石牛溪新光北銘堤段防災減災工程

大湖口溪林子舊社堤段防災減災工程

北港溪南港、溪墘厝堤段環境改善工程

大湖口溪南勢阿丹堤段加高加強工程

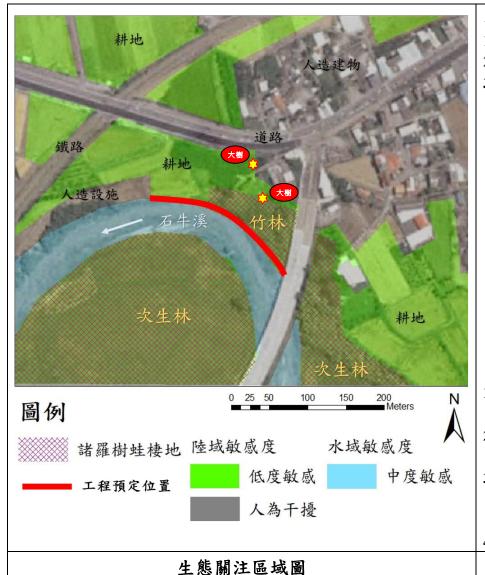
- 縮小:盡量縮小施工(含施工便道)範圍,減少對生態物種等棲地影響(如竹林或次生林)。
- 迴避:施工時,河道整理區域應以規劃河道區域為限,盡量不影響上下游河 段兩側溪濱綠帶。
- 3. 減輕:請於不涉及工區範圍之高敏感區域或重要大樹,以黃色警示線作標示 圍繞,避免工程施工時干擾到高敏感區域生態環境或破壞大樹。
- 4. 減輕:河道整理時,河中石頭應盡量保留,可作基礎拋石保護,勿運走。
- 5. 補償:外側水防道路建議施作生態安全通道(爬蟲類),避免造成路殺。
- 6. 補償: 堤防上原規劃綠帶內容, 請確實施作, 相關植栽並盡量以原生種為 主。
- 7. 補償:於鄰近公有空地進行諸羅樹蛙棲地(竹林補植)營造,並利用丁壩減輕 堤岸基礎沖刷及創造水域棲地環境多樣性。

生態關注區域圖

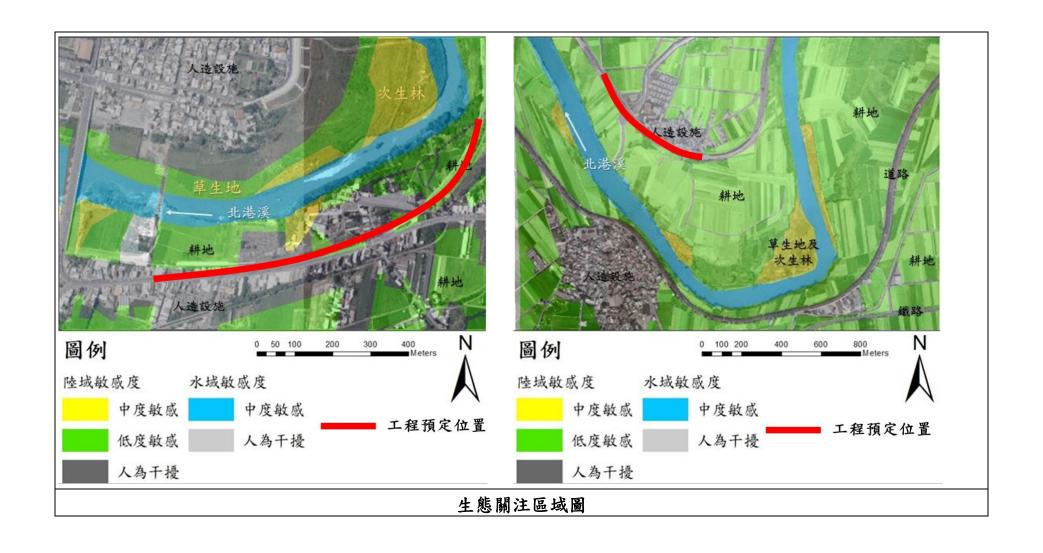
迴避:施工區域不涉及生態敏感區域(次生林),減少對生態物種等棲地影響。

2. 縮小:相關環境營造改善工程盡量縮小至堤防結構範圍內。

3. 減輕: 植栽選擇原生種或非入侵種之種類。

4. 減輕:植栽選擇刪除原設計使用的馬纓丹

5. 補償:植生復育採複層式植栽,並栽植些許喬木。

6. 補償:必要時,協助移除外來物種(如斑腿樹蛙等)。

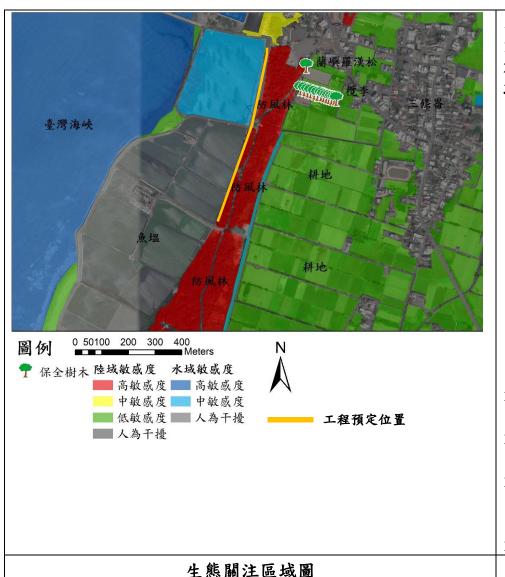
- 縮小:盡量縮小施工(含施工便道)範圍,減少對生態物種等棲地影響(如防風林)。
- 2. 迴避:本案堤後為防風林,亦為濱海地區野生生物的重要棲地,應保全該區域,避免工程施作。
- 3. 迴避:北側防風林後記錄有稀有植物蘭嶼羅漢松1株及紅樹林植物欖李,雖 為人工栽植,亦應保全,避免工程影響。
- 4. 減輕:周邊耕地、魚塭及防風林周邊草地為草花蛇及燕鴴等物種可能棲息場域,工程圖說上應劃設施工範圍、施工便道路線及臨時堆置區位置,以減輕施工期間對關注物種之干擾。
- 5. 減輕:周邊曾記錄有多種保育類鳥類,如燕鴴、小燕鷗、蒼燕鷗、鳳頭燕鷗及大濱鷸等,工程期間應禁止施工人員獵捕或傷害,若有發現野生生物於工區內,應友善驅離,應避免夜間施工、大型機具同時施作或設置施工圍籬,降低工程噪音,減輕對周遭生態影響。
- 補償:施工期間產生之廢棄物集中妥善處理,避免野生動物誤食,完工後環 境應進行復舊。

大湖口溪南勢阿丹堤段加高加強工程

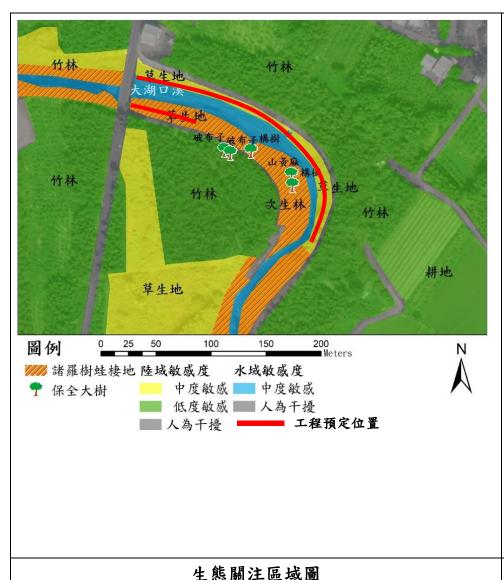
- 減輕:左岸堤防原預計施作247公尺,因涉及左岸生態敏感區, 0K+050~0K+247堤段分期施工。與施工團隊確認左岸保留區域後,以警示帶或圍籬標示,避免機具或人為破壞植被,避免於上方堆置機具及材料
- 2. 縮小:盡量縮小施工範圍,減少對生態物種之棲地影響(如竹林或次生林),施工前與廠商自行委託的生態團隊現場確認必須使用之開挖面,邊界拉警示帶,提醒現場施工人員及機具不要進入及毀損植被。
- 3. 縮小:右岸 0+050.25K、左岸 0K+022.3K 之後縮小水防道路路寬範圍,並採透水材料(多孔隙瀝青混凝土)鋪設。
- 4. 減輕:整地採分段施工,讓棲息其中的動物有機會往外遷移,若於工區發現 諸羅樹蛙,先暫置於採集盒中,並立即通知廠商自行委託的生態團隊協助移 至附近未受干擾的棲地。
- 5. 減輕:河道整理時保留現地石頭,作基礎拋石保護用。0K+050~0K+247 溪底 採異形塊保護溪床及穩固堤岸,同時兼具空隙可供水生生物躲藏使用。
- 6. 減輕:於河道轉彎處利用異形塊設置丁壩,除減輕堤岸基礎受沖刷,產生之 潭區加上多空隙結構能提供較穩定之水域棲地。
- 7. 減輕:水防道路埋設 2 處生態安全通道,供爬蟲類或地棲性的兩生類使用,減少路殺。
- 8. 減輕: 堤內綠化分上中下層三種考量,上層 Q25 至堤頂不易受河水沖蝕,採原生或適生植種進行木本花卉噴植,此段緩坡為土坡可透水,以植被保護避免沖蝕並達到綠美化效果。中層於戧台種植爬藤類的薜荔,讓其可往下生長覆蓋露出之混凝土坡面。下層常受溪水干擾,因此採覆土讓植物自然生長,於混凝土坡面供完成後回填原土。
- 9. 補償:緊臨竹林堤段,於道路外側補植喬木及竹林,作為諸羅樹蛙延伸棲 地。同時於堤後砌石排水溝,設置積水淺灘供諸羅樹蛙繁殖使用。在大湖口 溪適宜區域設置諸羅樹蛙復育基地補償原疏伐之竹林區域。

崙子溪將軍舊社堤段防災減災工程

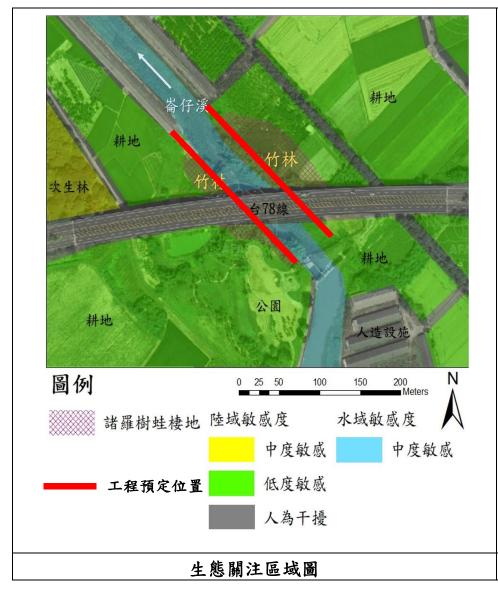
- 1. 迴避:溪流兩岸為可能的諸羅樹蛙及爬蟲類等關注物種棲息環境,應保全治 理區段溪流兩岸竹林環境及重要樹種,以提供良好繁殖場域。
- 2. 縮小:盡量縮小施工範圍,減少對生態物種之棲地影響(如竹林或次生林),施工前與廠商自行委託的生態團隊現場確認必須使用之開挖面。
- 3. 減輕:工區靠近 78 快速道路有兩處高敏感區域(諸羅樹蛙棲息地),請施工廠商施作整地時,採分段施工,讓棲息其中的動物有機會往外遷移,後續再進行涉及竹林區域之整地工程。
- 4. 減輕:漿砌塊石護坡建議採不滿漿施作,保留粗糙表面及石頭間縫隙,以利 小型動物攀爬及植物附著。河道整理時,河中石頭應盡量保留,勿運走,作 基礎拋石保護用。
- 5. 減輕:請於不涉及工區範圍之高敏感區域,以黃色警示線作標示圍繞,避免工程施工時干擾到高敏感區域生態環境。
- 6. 補償:水防道路建議施作生態安全通道及道路外側空地補植竹林。
- 7. 補償:在大湖口溪適宜區域設置諸羅樹蛙復育基地補償原疏伐之竹林區域, 並增設漥蓄地及枝葉堆。
